DODATEK č. 3
ke Smlouvě o dílo ze dne 15. 4. 2019 ve znění dodatku č. 1 - 2
(dále jen „Dodatek“)

na zhotovení díla „**II/326 Nový Bydžov - Myštěves**“.

EVIDENČNÍ LIST ZMĚNY STAVBY

II/326 Nový Bydžov – Myštěves

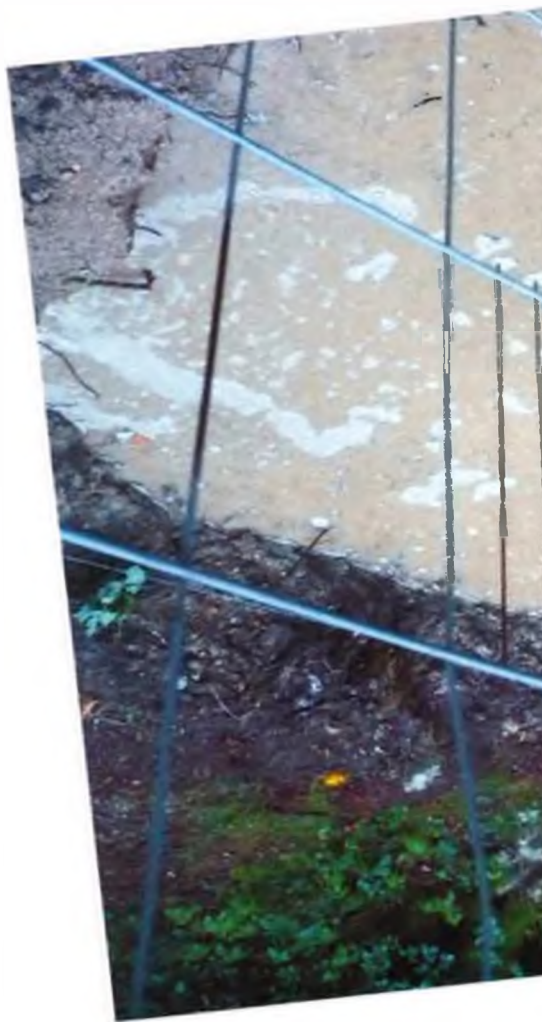
Dále od dnešního dne přechází stavba
z důvodu zájmu muset vyhodnotit dot, kde
✓ prostoru SO 101 proběhne další archeologický
výzkum. Předpokládá se přemístění na dobu
dokončení ZAV, tedy cca 1 týden.

Z DŮVODU VÝSKYTU A VÝZKUMU ARCHEOLOGICKÝCH SITUACÍ JE STAVBA
POZASTAVĚNA OD 31.8.2020.

BYL UKONČEN VÝZKUM ARCHEOLOGICKÝCH SITUACÍ. STAVBA MŮŽE
POKRAČOVAT.

Po ukončení prací ZAV od dnešního dne pokračují
stavební práce na stavbě.
